Ontwerpbesluit
van Gedeputeerde Staten van Limburg

Omgevingsvergunning

L.W.J. Meuleberg Recycling te Stein

Zaaknummer: 2023-015431

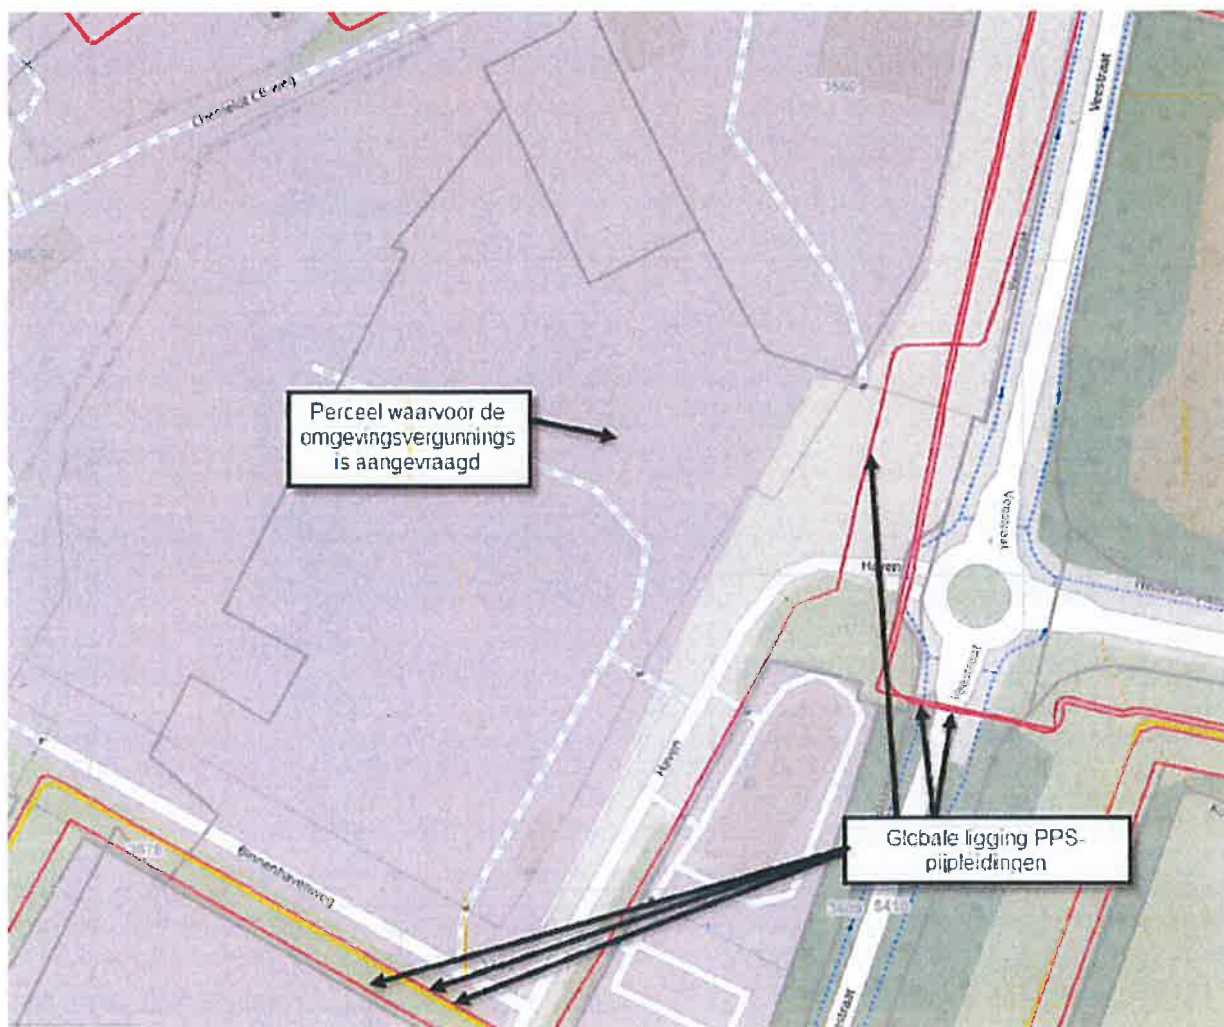
"Ik heb de situatie bekeken in ons GIS-systeem. Daaruit blijkt dat wij op de betreffende locatie Binnenhavenweg 2 geen leidingen of assets hebben liggen. Onderstaand nog een afbeelding waarop te zien is dat er niets van Gasunie op deze locatie ligt.

Gasunie heeft daarom ook geen bezwaar tegen de initiatieven."

Bovenstaand advies hebben wij meegenomen in de besluitvorming.
